ANNEXE : ARGUMENTAIRE RECOURS

Plan de programmation mis à jour

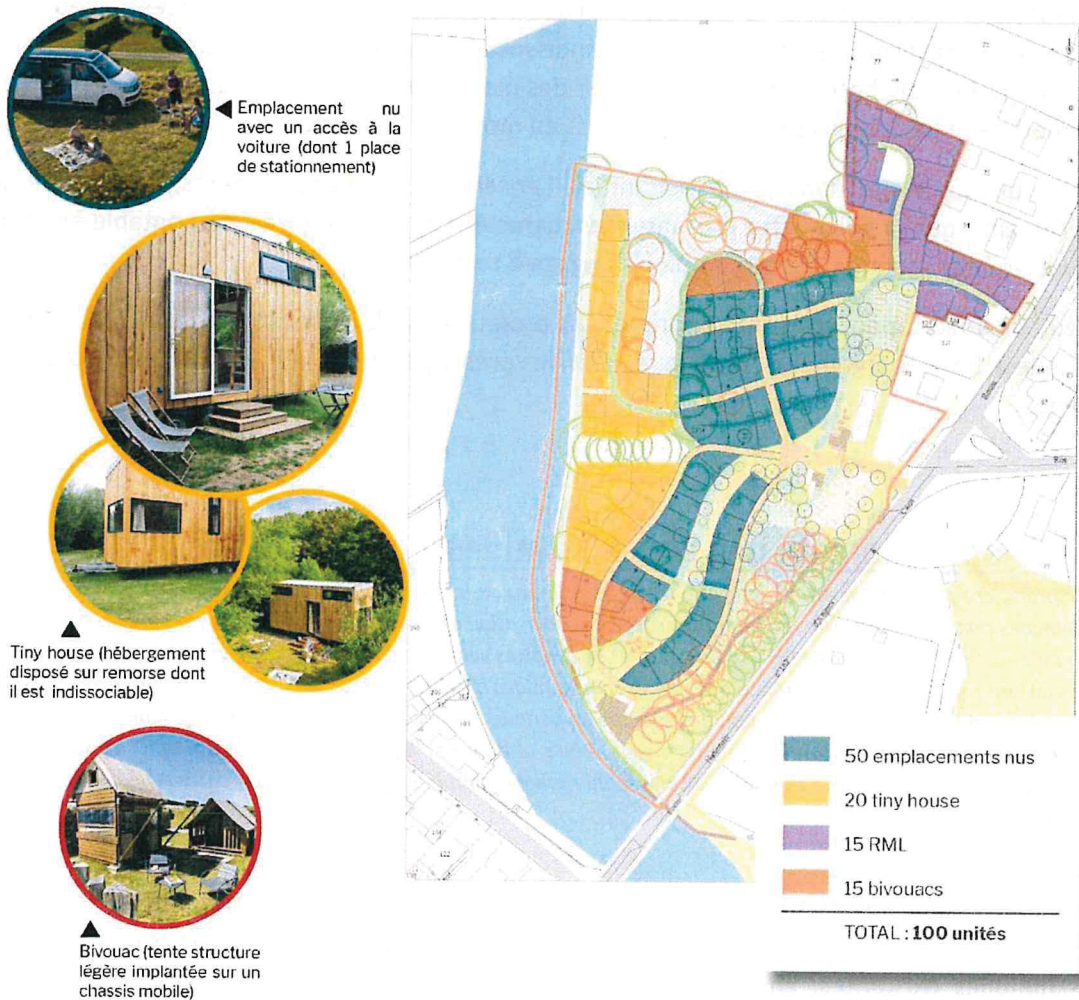
« Considérant [...] que ces derniers augmentent la capacité d'accueil du camping de 2 hébergements, ce qui n'est pas autorisé par le PPRI et est contraire aux objectifs du plan de gestion des risques d'inondation (PGRI) du bassin Loire Bretagne »

La programmation des hébergements a été retravaillée et les deux bivouacs appointés ont été supprimés. L'offre total d'hébergements est donc 100, correspondant à la capacité d'accueil actuelle du camping. Cette modification permet d'être conforme aux prescriptions du PPRI.
